6 樓 E 戶

客戶工程變更單

E戶 電燈開關及迴路示意圖(套上層樑)

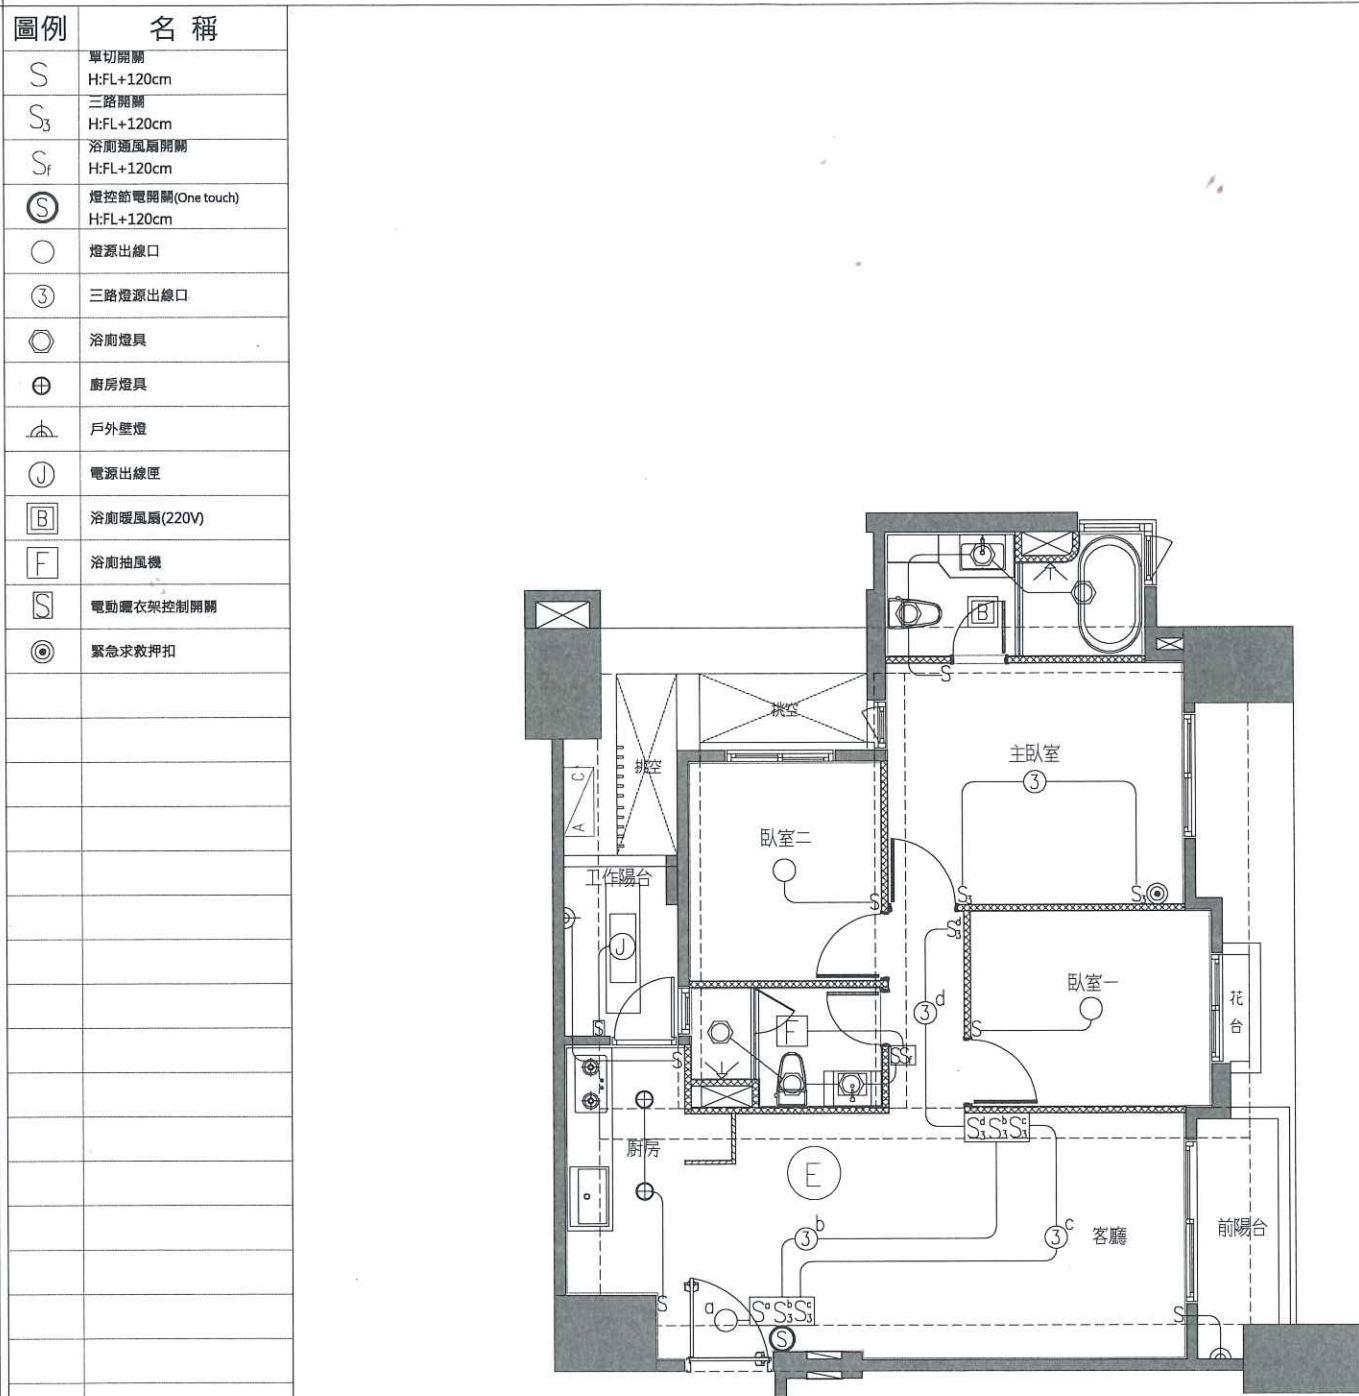
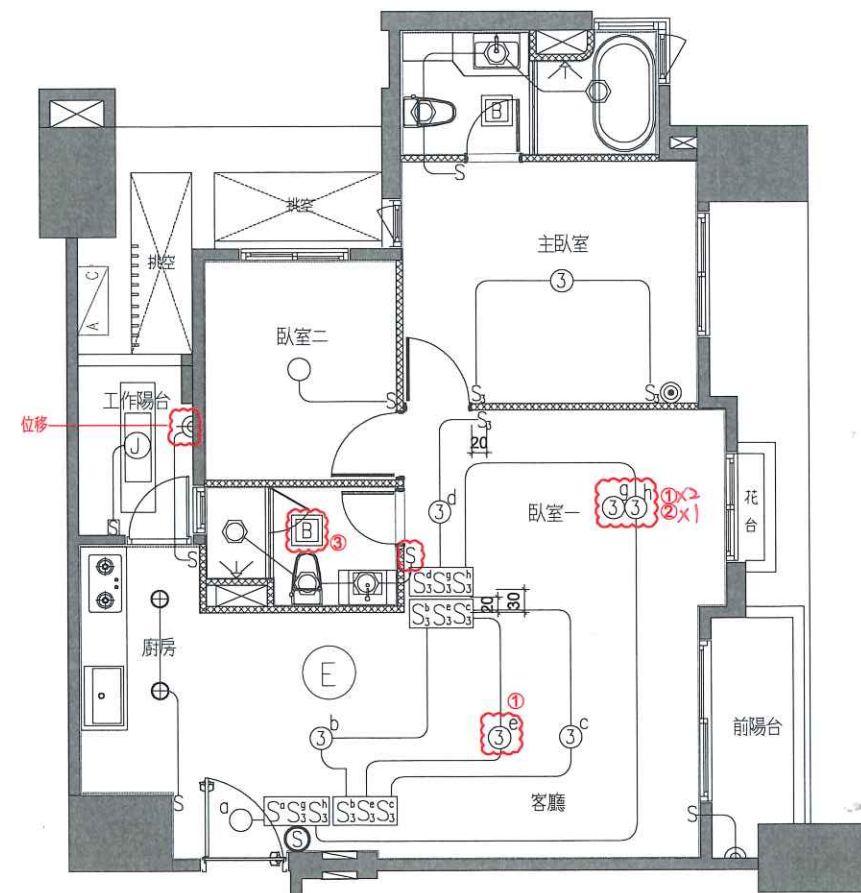
- 追加燈具雙切迴路x3
- 追減燈具單切迴路x1
- 客浴抽風機變更為暖風機
 - 追加220V暖風機電源
 - 抽風機開關追減

工陽舊外觀
燈具位置不可
更改!

E戶 地坪材質範圍示意平面圖

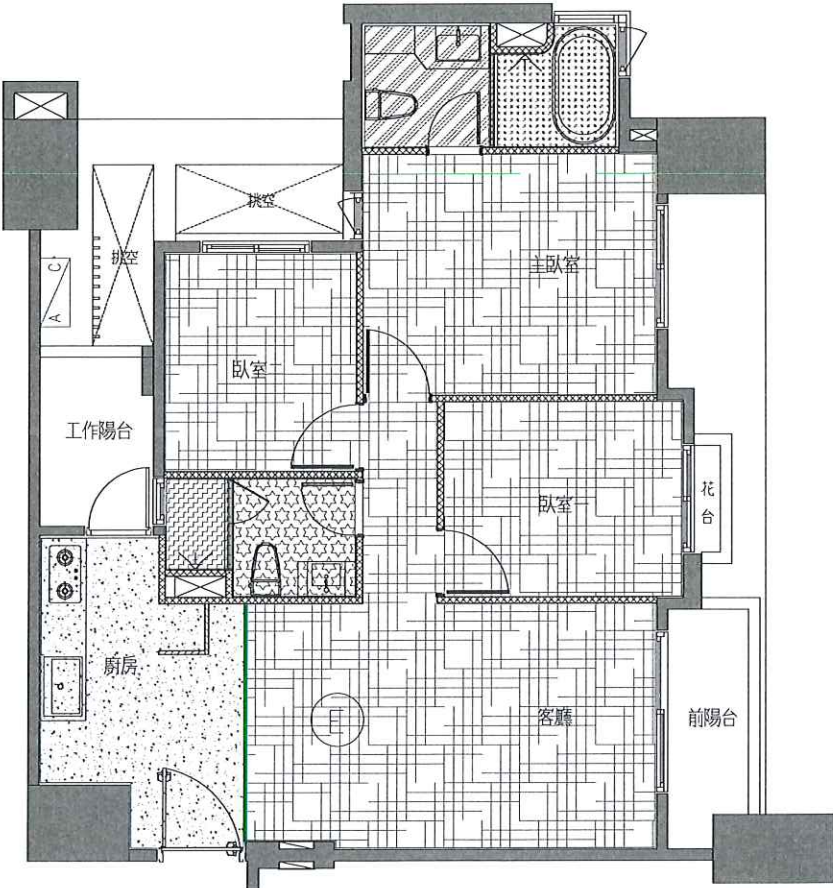
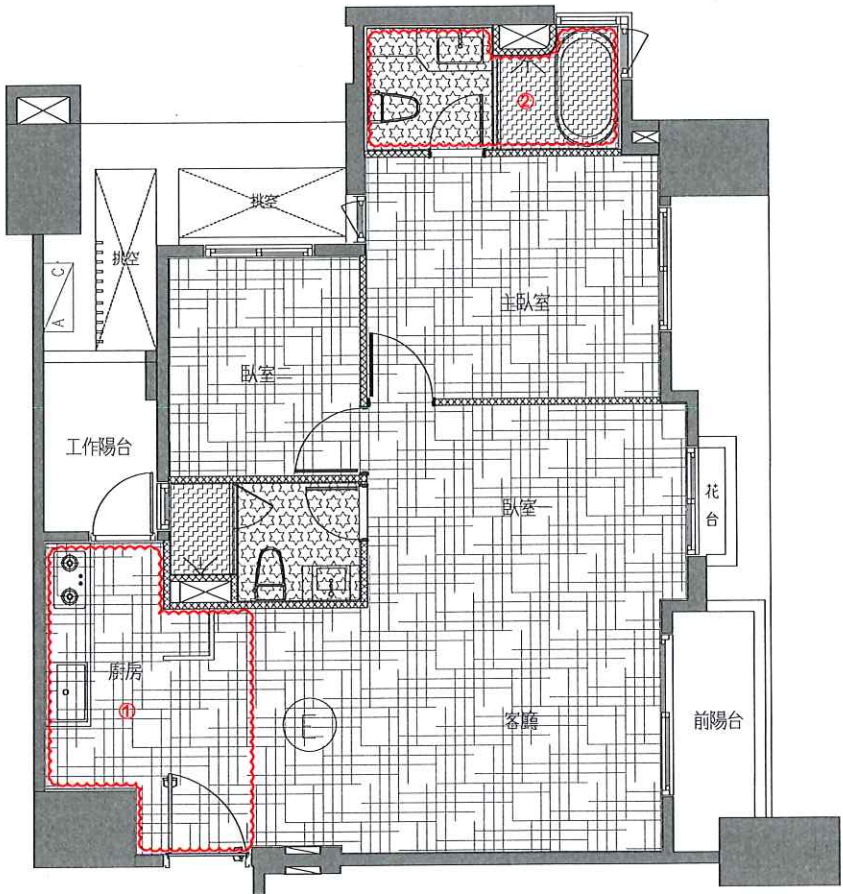
- 變更事項記錄：
- 1.玄關及廚房地磚追減
 - a.降噪工程追減
 - b.追加客廳木地板
 - 2.主浴地壁磚變更為客浴地壁磚(包含門檻)

E戶 插座及弱電位置示意平面圖

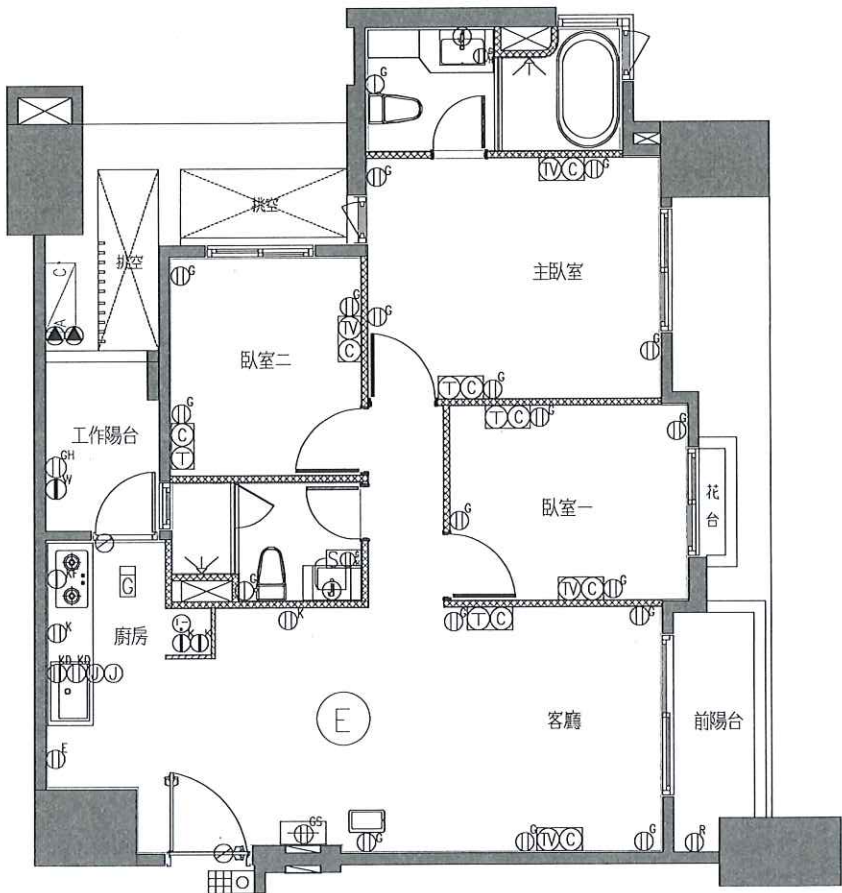
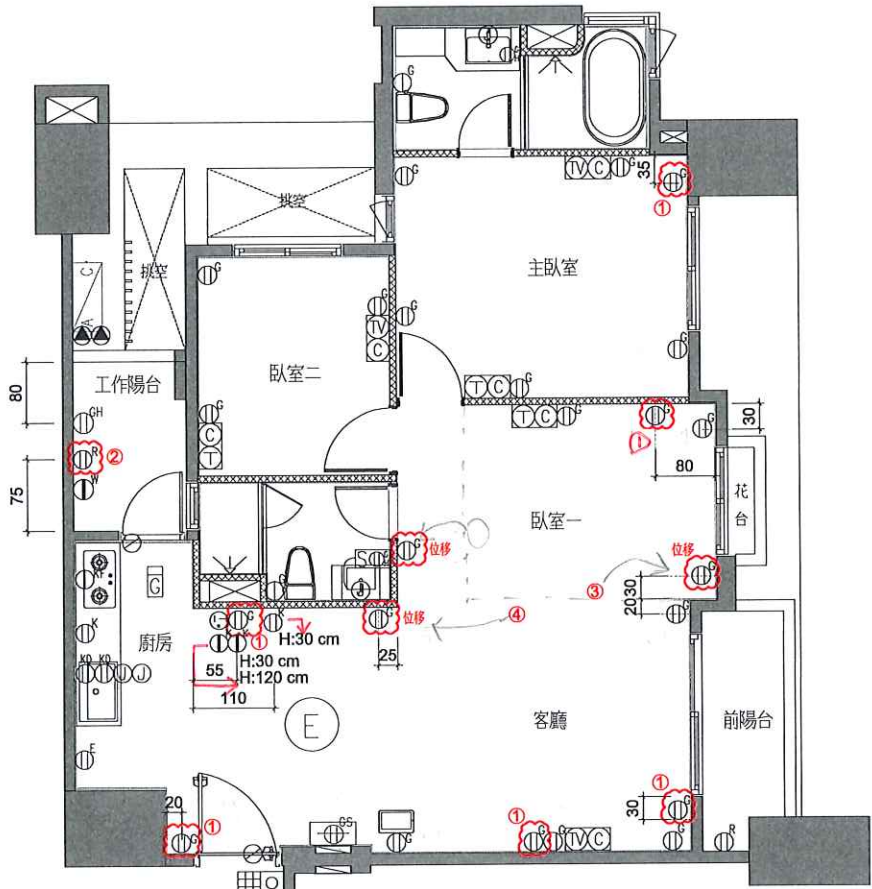
- 1.追加110V插座x6 ✓
- 2.追加110V戶外防雨型插座x1
- 3.追減(TV,C)電視網路x1
- 4.追減(T,C)電話網路x1

E戶 給水示意平面圖

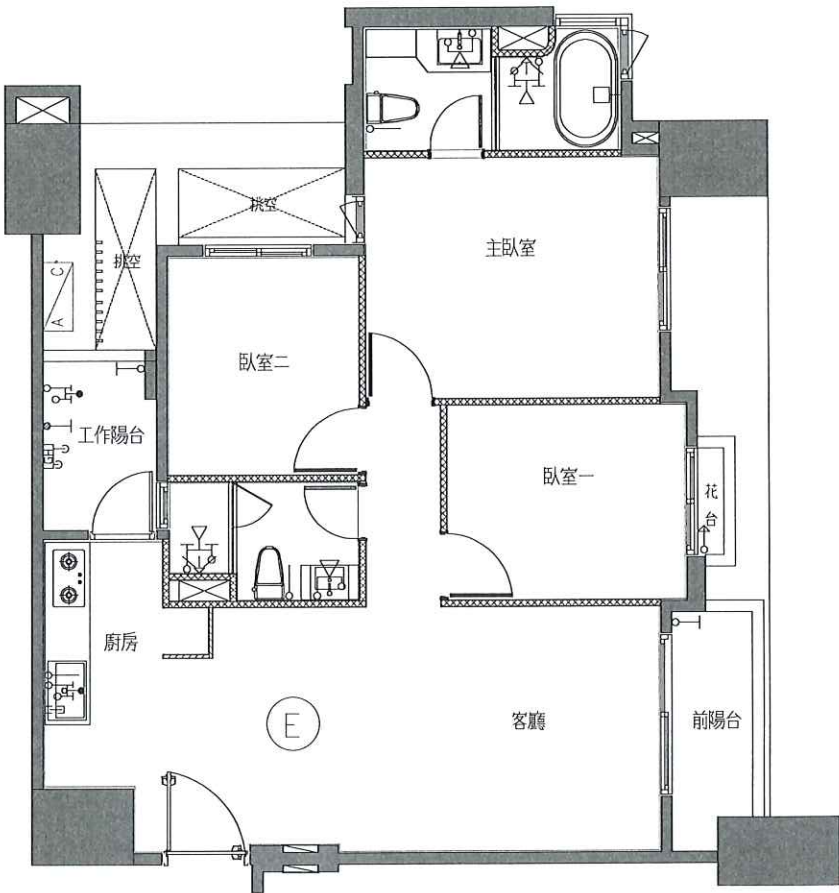
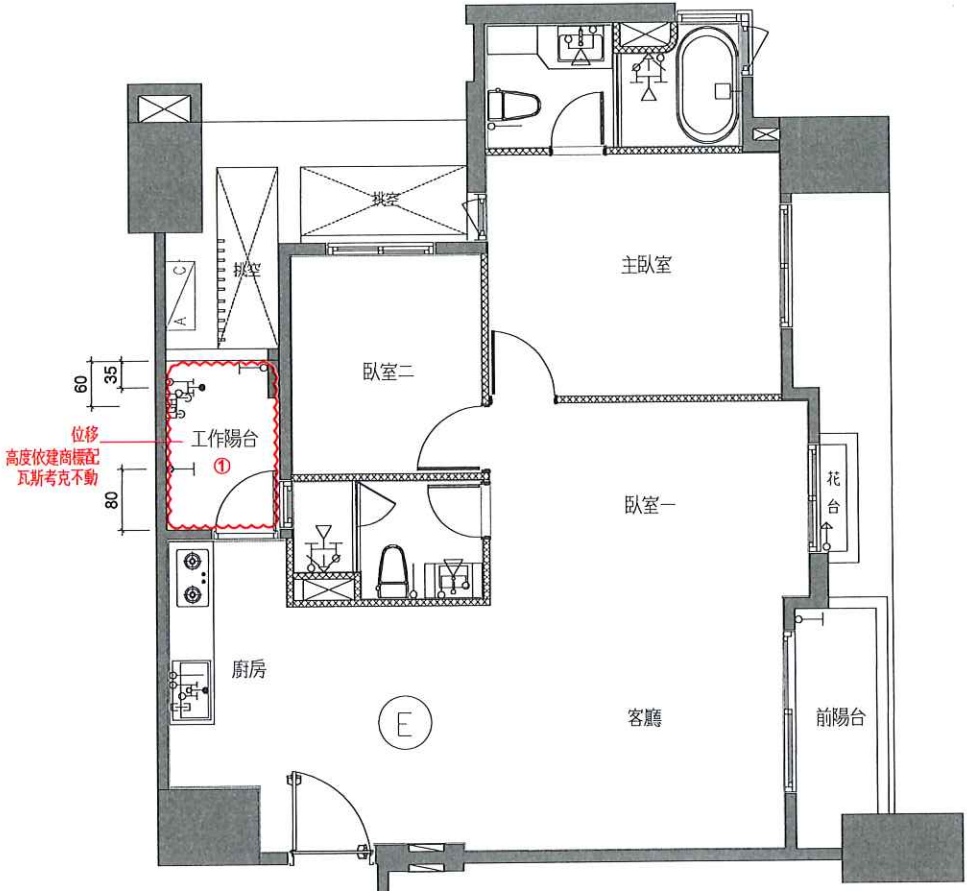
1.位移&變更位置詳附圖所示

E戶 冷氣套管及排水位置示意圖(套上層樑)

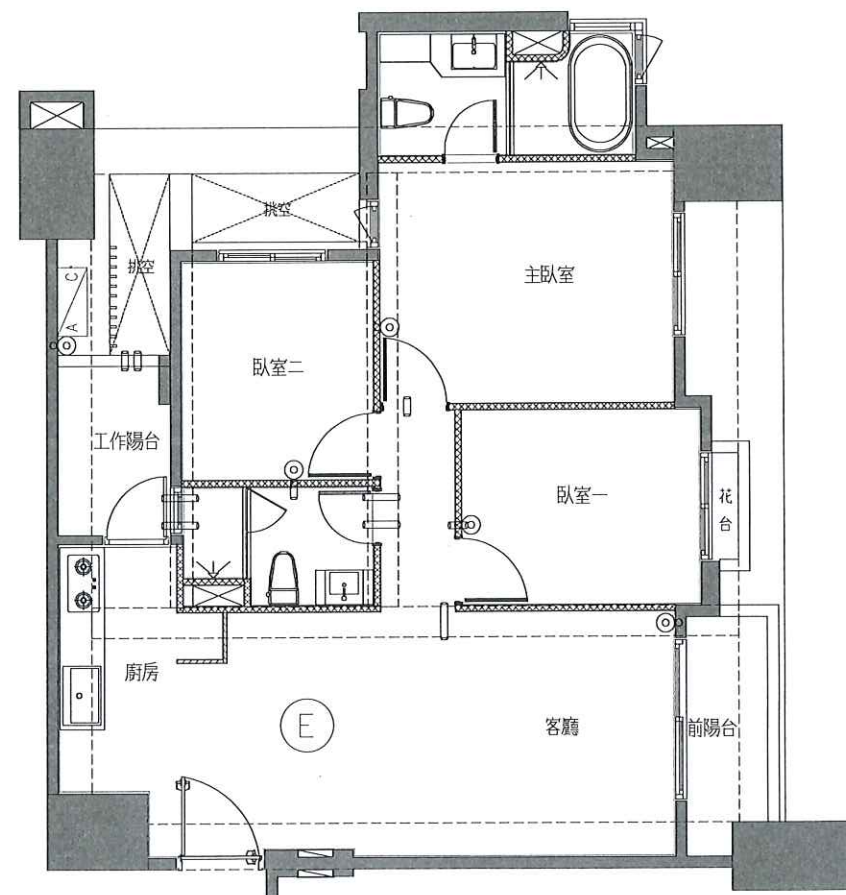
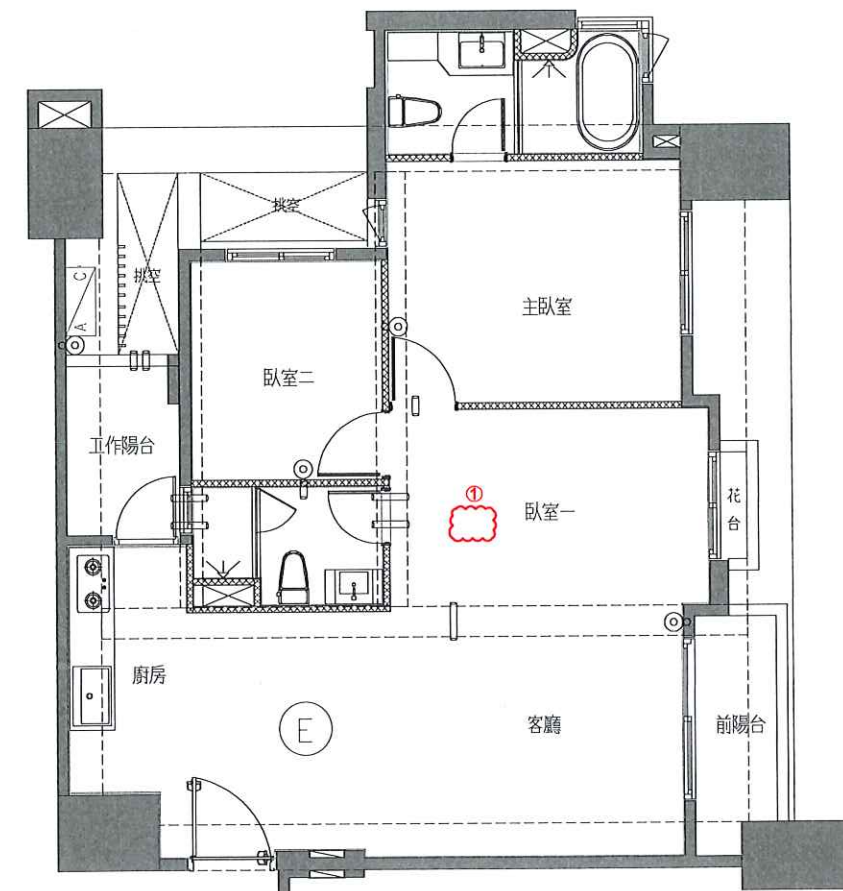
1.追減空調排水x1

a.追減空調套管x1
